Mission régionale d'autorité environnementale
OCCITANIE

**Avis sur la déclaration de projet emportant mise en
compatibilité du plan local d'urbanisme pour la création d'une
unité touristique nouvelle locale sur le secteur de Falgos, sur la
commune de Serralongue (Pyrénées-Orientales).**

N°Saisine : 2024-014008

Avis émis le 3 février 2025

Plan masse du projet - étude d'impact p. 106

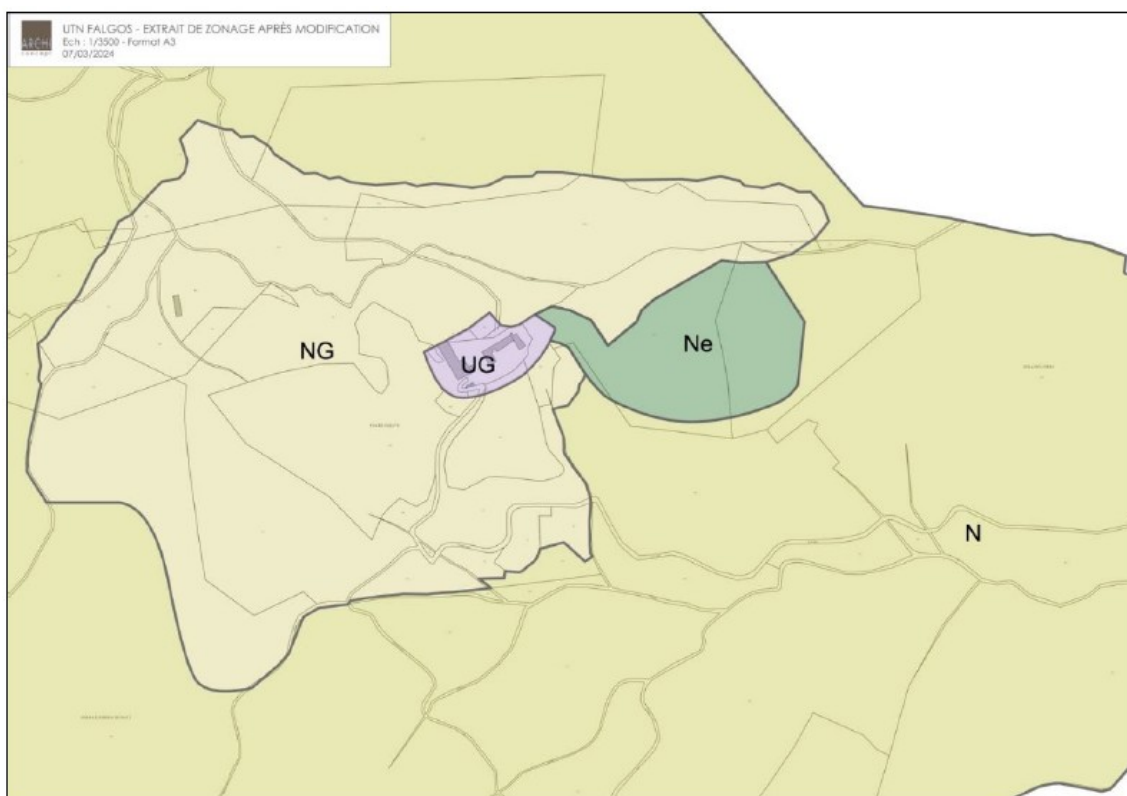
De nombreux éléments du projet sont évoqués sans être suffisamment décrits : la station d'épuration dédiée, les captages pour l'eau potable, le dispositif de réutilisation des eaux usées traitées, les parkings, les cheminements, les dispositifs permettant de canaliser la fréquentation touristique dans l'espace boisé. Un plan masse complet du projet et des zooms sur ces éléments doivent permettre de les localiser, et ils doivent faire l'objet d'une description précise.

La MRAe recommande de préciser les éléments de projets connexes à la création de lits touristiques : station d'épuration, exploitation de captages d'eau potable supplémentaires, dispositif de réutilisation des eaux usées traitées, parkings, cheminements, dispositifs de protection des enjeux dans l'espace boisé.

Synthèse des enjeux écologiques - p. 85 de l'étude d'impact

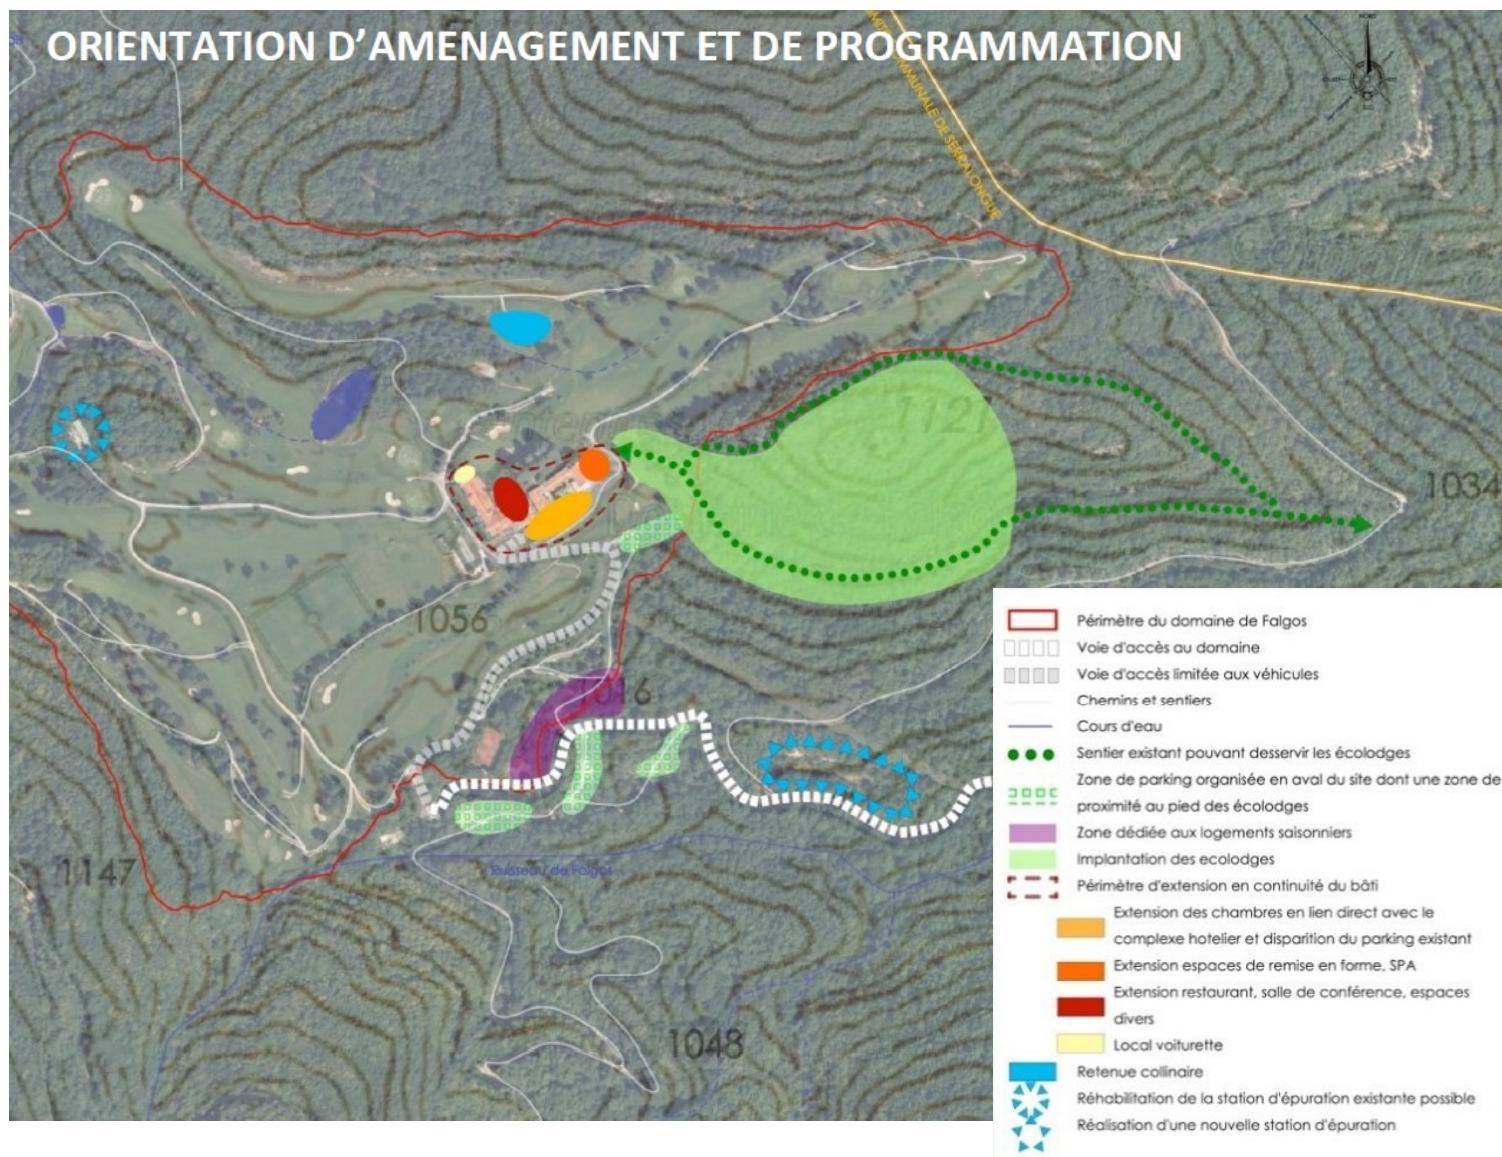
La carte de synthèse des enjeux écologiques répertorie des enjeux forts sur l'ensemble de la zone qui n'est pas encore anthropisées.

Ainsi, bien que cela ne soit pas énoncé clairement dans le dossier, il apparaît que la construction des *écolodges* dans une zone à enjeux forts est l'élément du projet le plus impactant. Des poches de stationnement, qui ne font l'objet d'aucune précision, semblent également envisagées dans les zones d'enjeu modéré à fort.

Notamment, la MRAe recommande d'identifier précisément sur des cartographies à une échelle adaptée les stations de flore patrimoniale et les arbres à protéger, de les repérer sur le règlement graphique du PLU et sur le plan de l'OAP, et d'y associer des dispositions protectrices dans le règlement écrit.
